オプテックス・エフエー株式会社  
LED 営業部

## 一部機種新型白色照明リリース及び現行品廃番のご案内

OPDB-LE-W シリーズ、OPDB-LEH-W シリーズ、OPDB-LE2H-W シリーズ、OPLQ2-W シリーズ、  
OPSM-E-W シリーズ、OPS3-W シリーズ

### ・発光スペクトル分布図

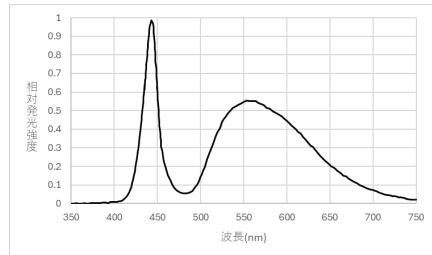
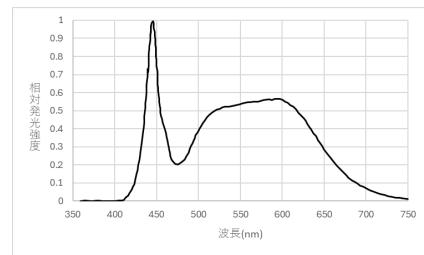
### 4. 廃番品と後継品の違い

価格、色温度

### ・色温度

販売終了品	後継機種
4,900K	5,700K
